DODATEK Č. 6 KE SMLOUVĚ O DÍLO

ze dne 27.09.2023 v rámci veřejné zakázky pod názvem
„Rekonstrukce Domova seniorů Břeclav“ (dále jen „**Dodatek**“ nebo též „**Dodatek č.6**“)

OZNÁMENÍ ZMĚNY Modernizační fond		číslo OZ: 18	
Zhotovitel:	Sdružení firem SYNER, s.r.o. a OHLA ŽS, a.s.		
Investor:	Město Břeclav	Datum: 7.10.2024	
Název akce: - Humanizace DS Břeclav č. akce: 013D313006404 (rekonstrukce 2. - 4. podlaží) - DS Břeclav – Přístavba lůžkového evakuačního výtahu č. akce: 013D312006401			
Způsob odeslání / předání datum:		poštou ☐	e-mailem ☒
		faxem ☐	osobně ☐
Odkazy na	specifikaci:		
	na výkresy:		
	na rozpočtové podklady:		
	na jinou část smlouvy:		
Předmět změny: ZL18 – Kolektor Popis a zdůvodnění změny: Při odkrytí venkovní části kolektoru bylo zjištěno, že použité krycí PZD desky jsou v havarijním stavu a nebude možné jejich opětovné použití. Na základě těchto podkladů zpracoval AD novou projektovou dokumentaci, jejíž finanční dopad shrnuje tento změnový list. Navržená varianta zakrytí kolektoru zohledňuje co nejnížší možný dopad na cenu díla a zároveň nemá žádný dopad na termín realizace.

ZMĚNOVÝ LIST Modernizační fond		číslo ZL: 18
Zhotovitel:	Sdružení firem SYNER, s.r.o.

Zmiana Trasy LAMP

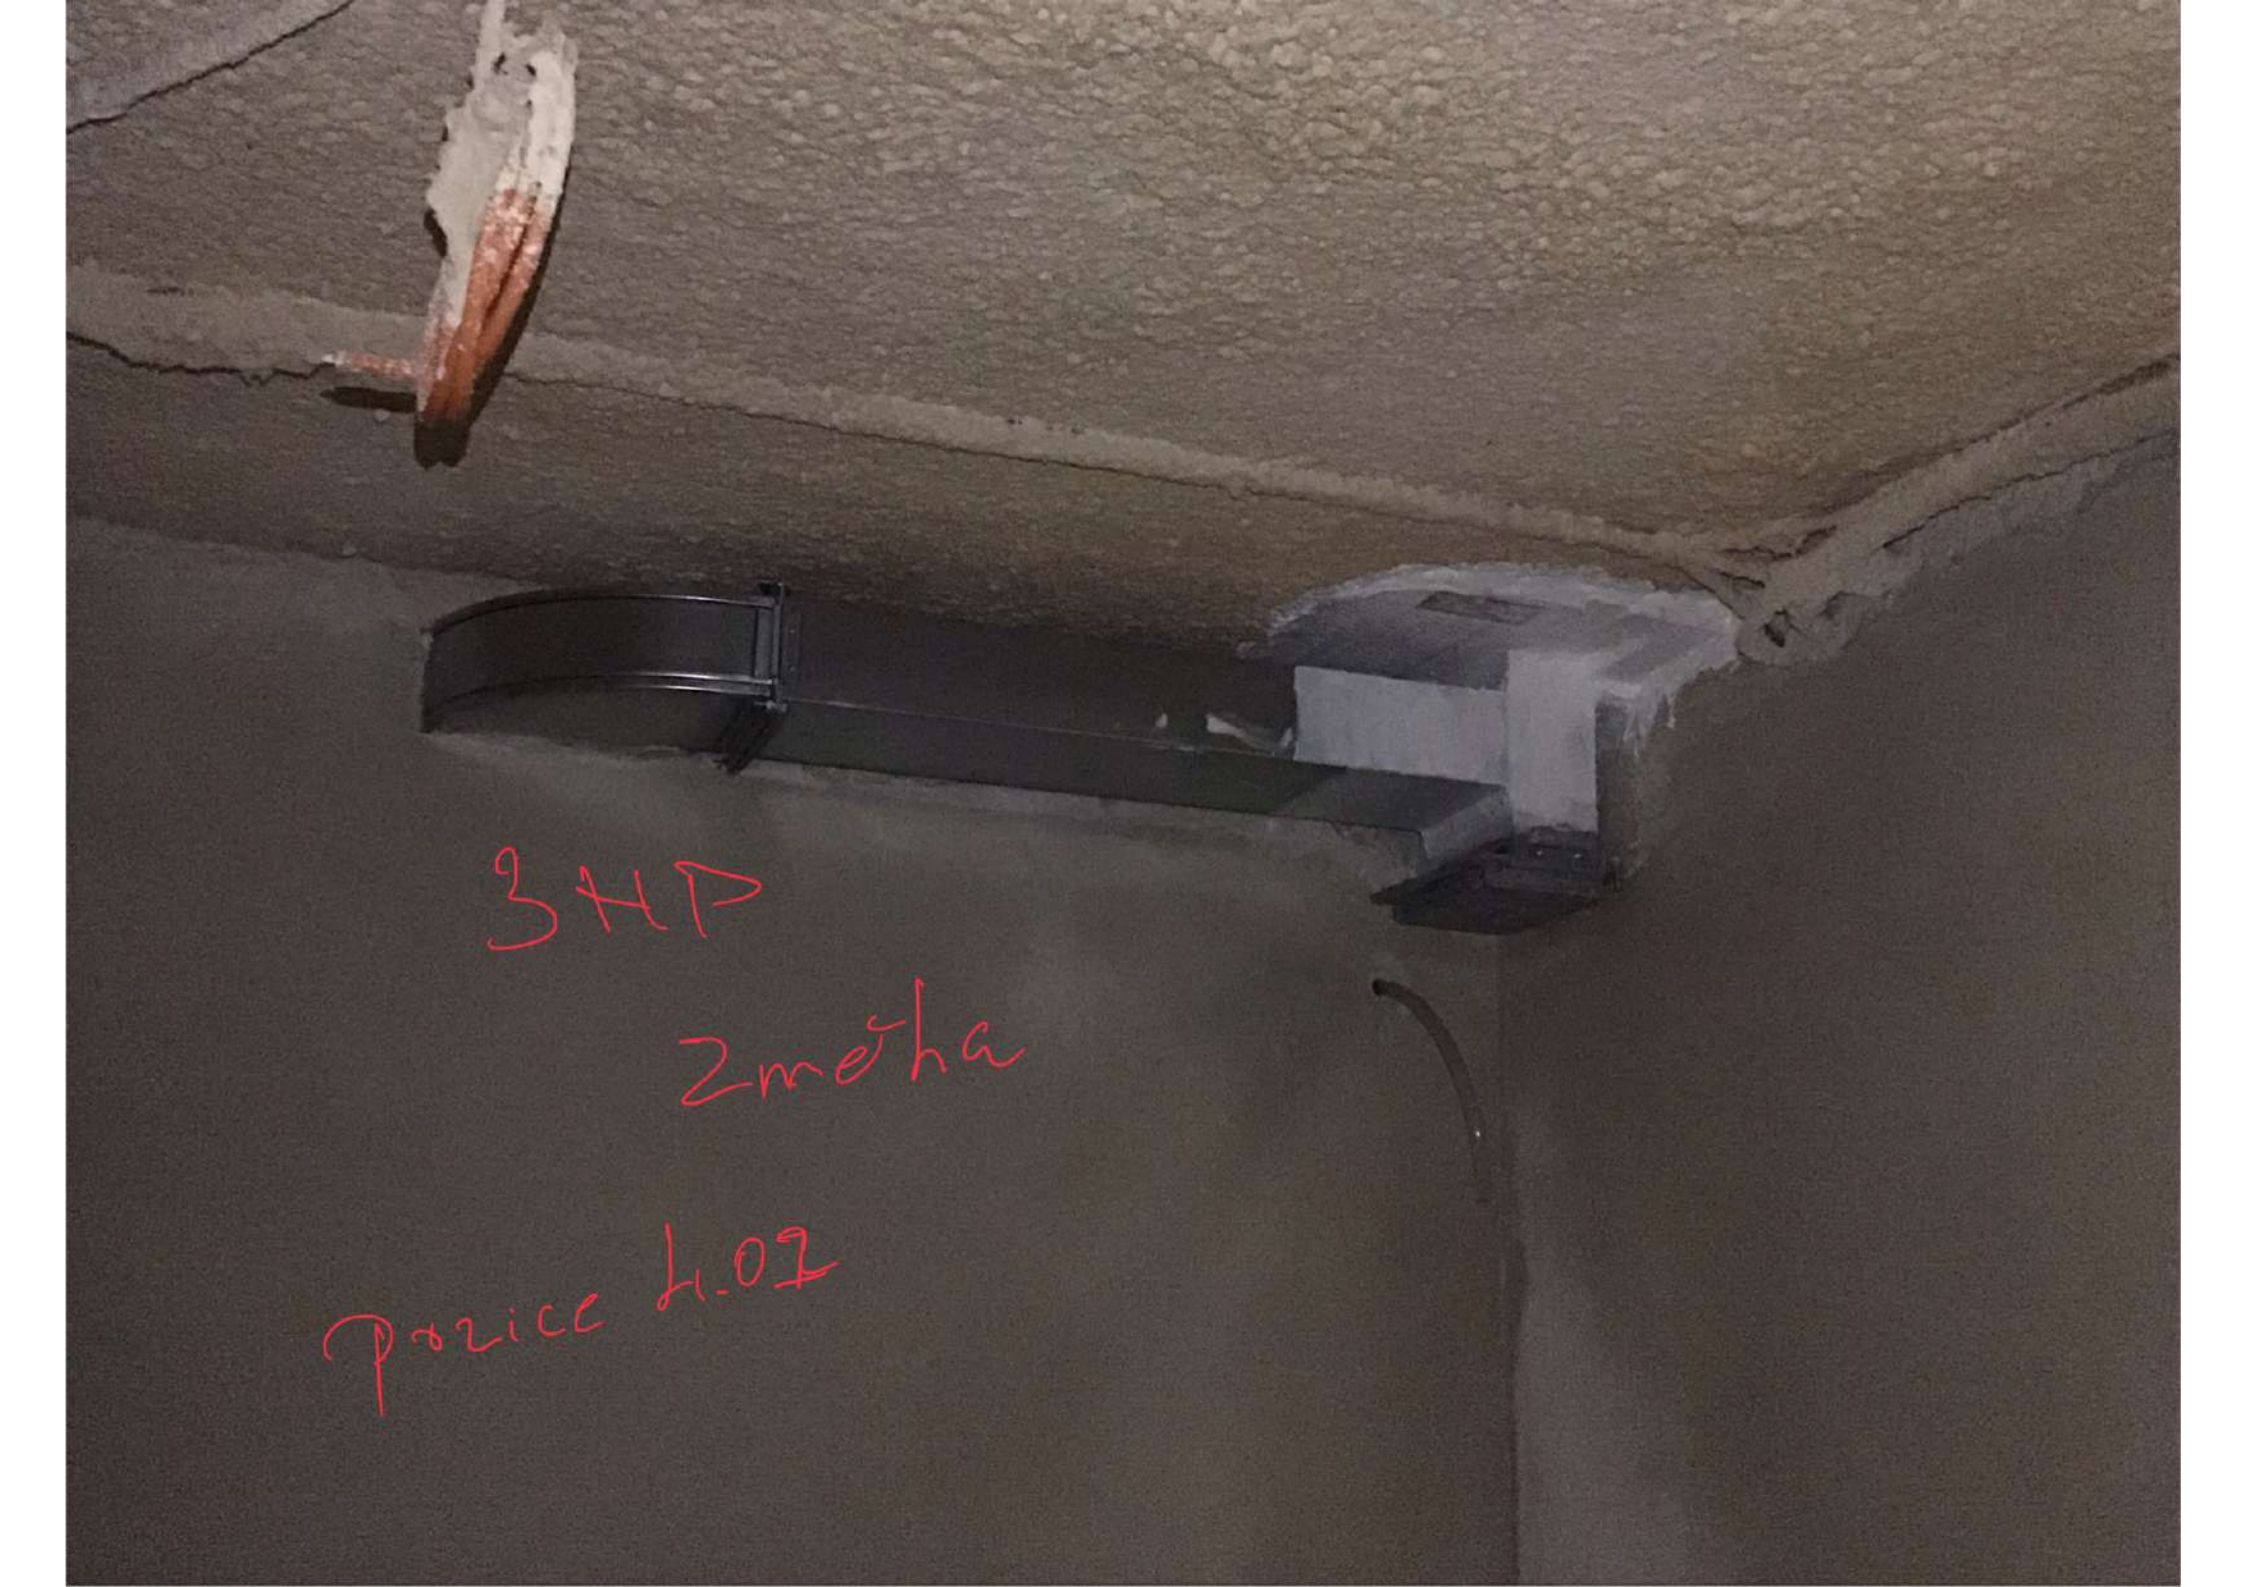
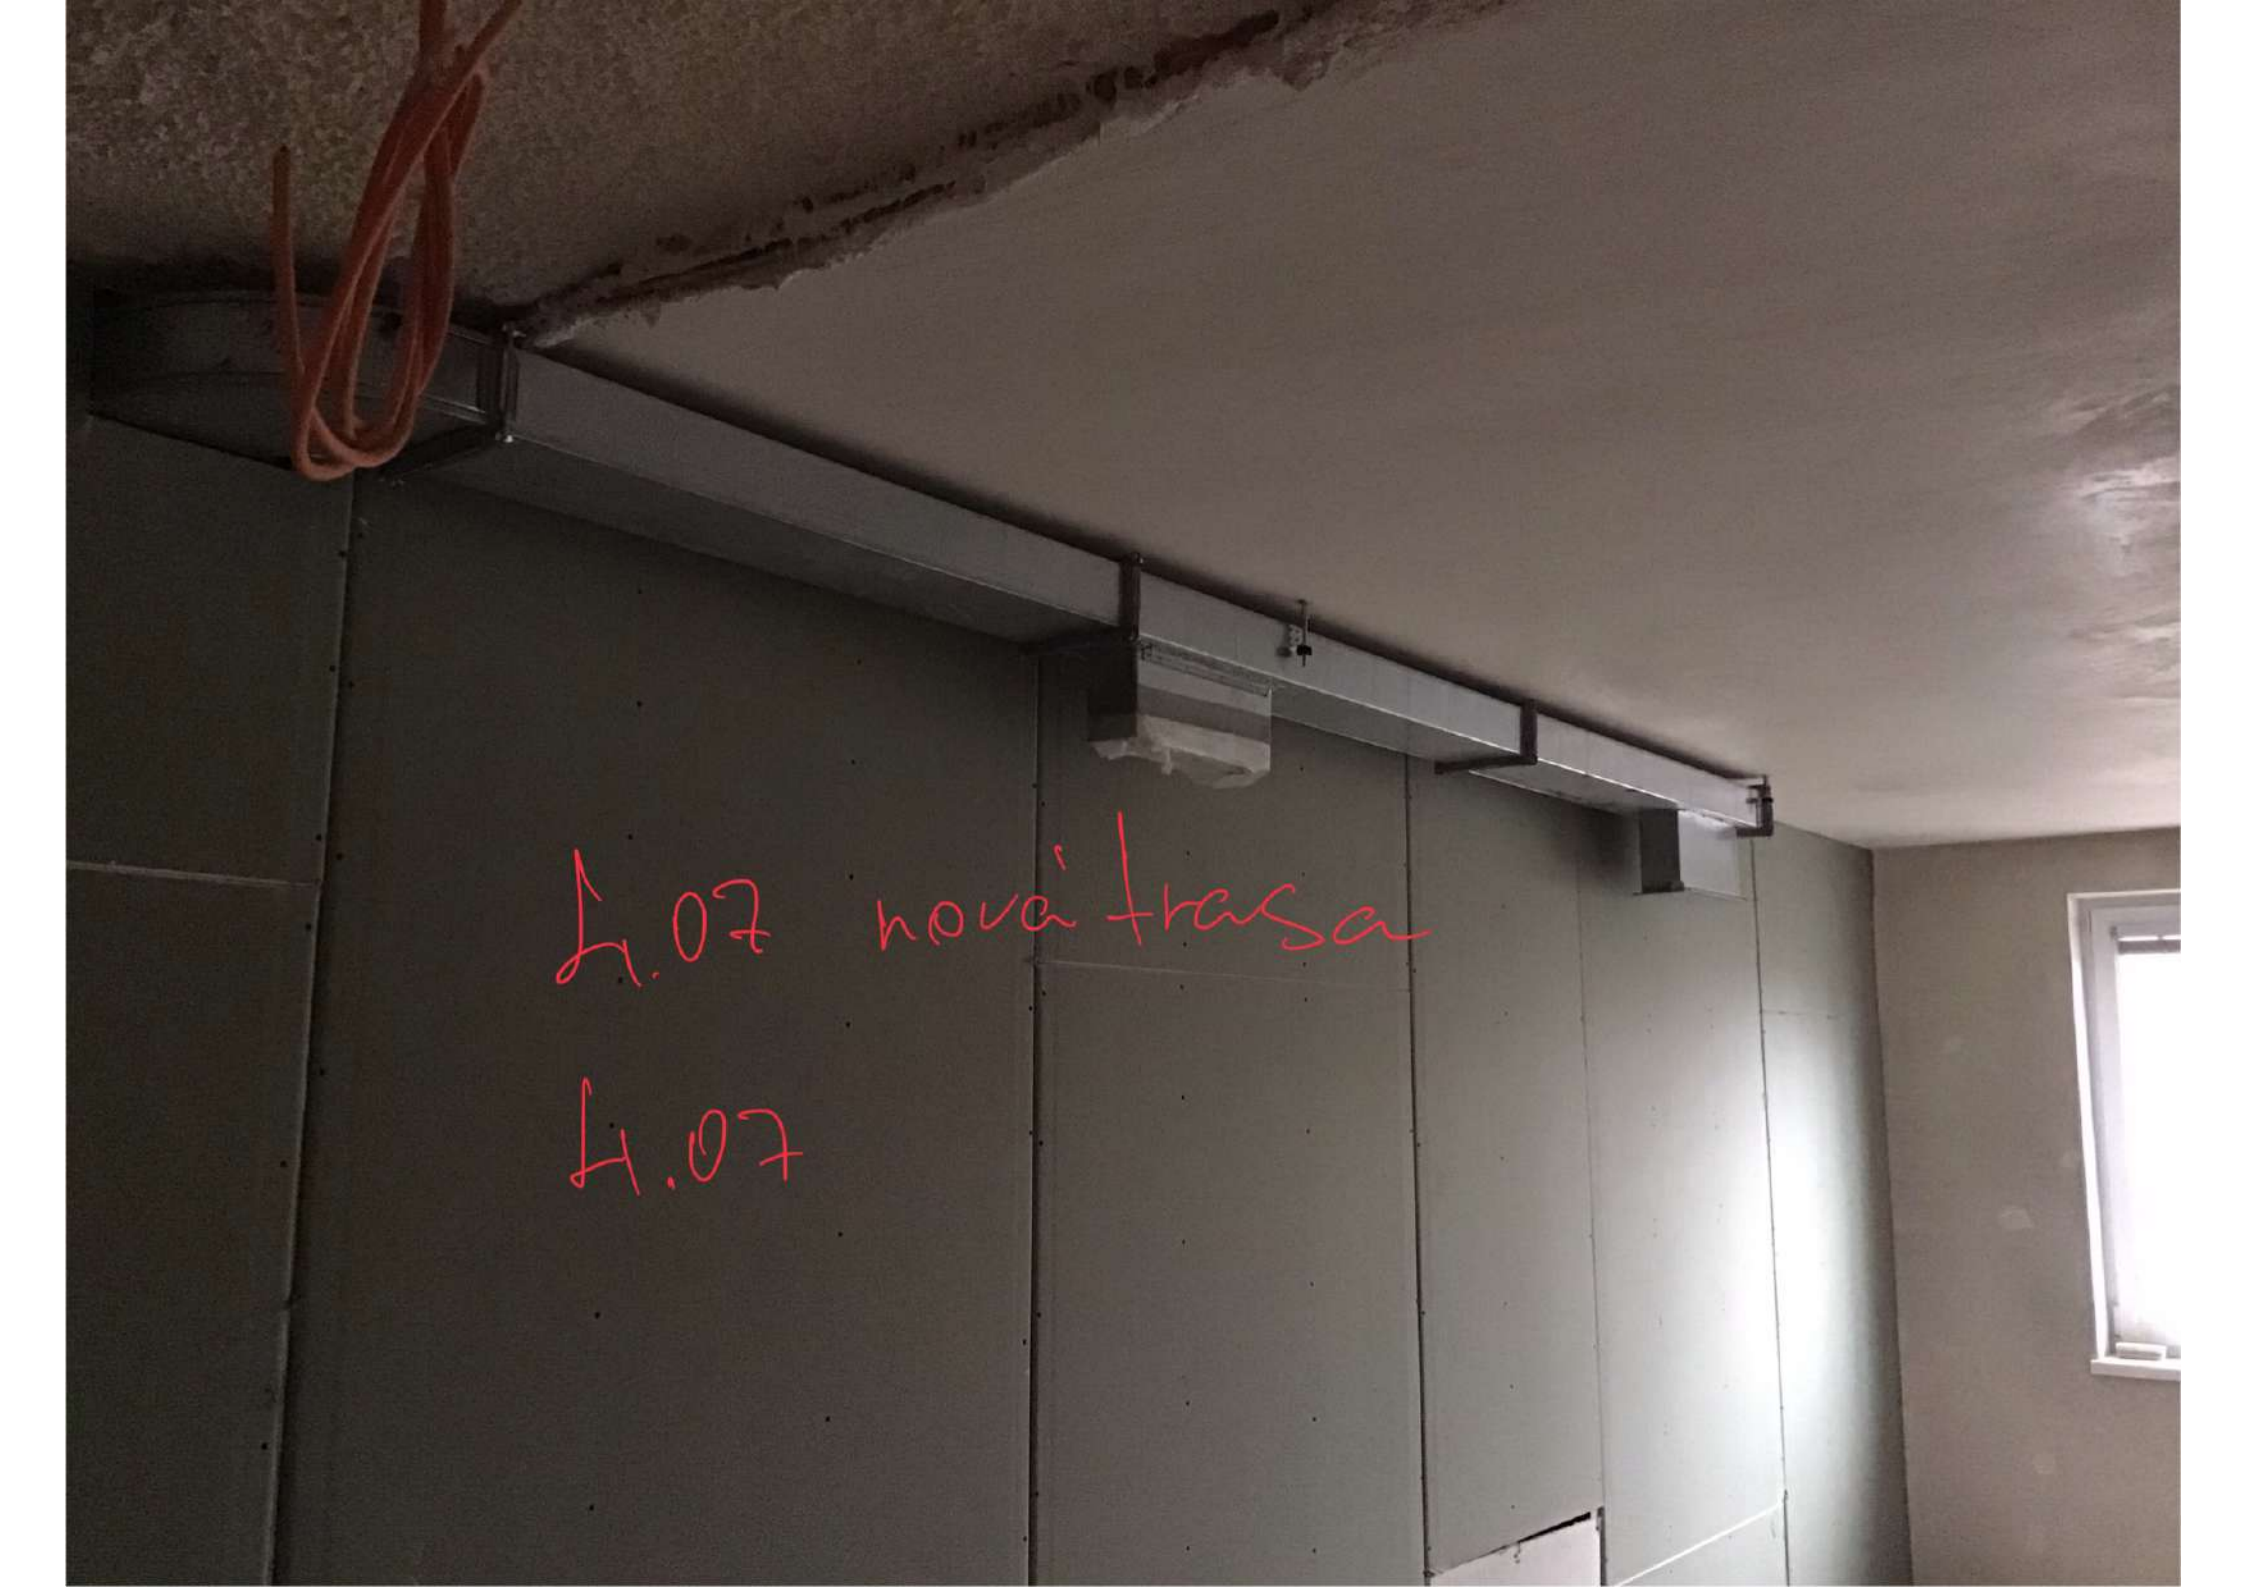
3NP změna trasy

L.07 nová trasa
